Additif 106 : Règlement ONU n° 107

Révision 7 – Amendement 3

Série 08 d'amendements – Date d'entrée en vigueur : 16 octobre 2018

Prescriptions uniformes relatives à l'homologation des véhicules des catégories M₂ et M₃ en ce qui concerne leurs caractéristiques générales de construction

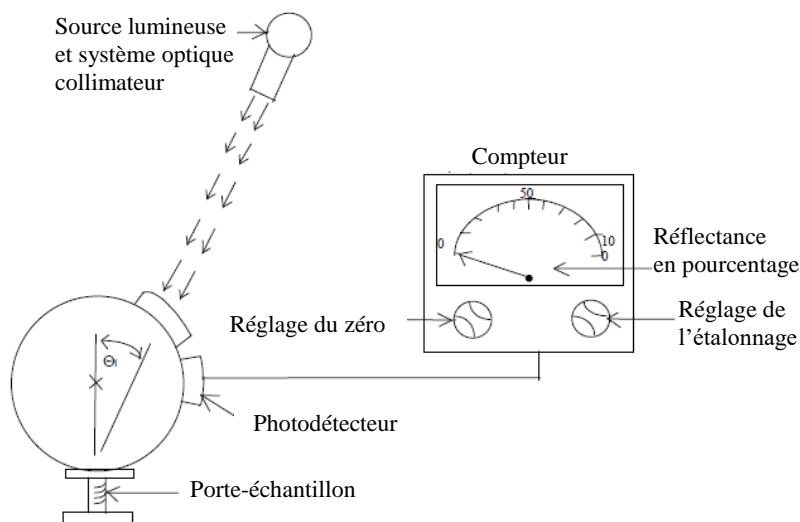
Annexe 5, lire :

« Annexe 5

Prescriptions relatives au contraste visuel, aux fins des dispositions du paragraphe 3.3.3 de l'annexe 8

2. Pour déterminer les valeurs de réflectance ρ_1 , ρ_2 et ρ_d on utilise une sphère intégrante conformément à la norme CIE 38:1977.

La valeur de réflectance doit être lue directement sur le cadran de l'appareil de mesure ou calculée par la formule suivante :

- 2.1 L'angle d'illumination du flux lumineux incident sur l'échantillon Θ_i doit être de $8^\circ \pm 0,5^\circ$.
- 2.2 Le flux lumineux incident sur l'échantillon doit être déterminé à l'aide d'un étalon de réflectance diffuse étalonné par un laboratoire agréé. L'incertitude de mesure étendue doit être inférieure à 3 %.
3. Exemple de sphère intégrante conforme à la norme CIE 38:1977 :
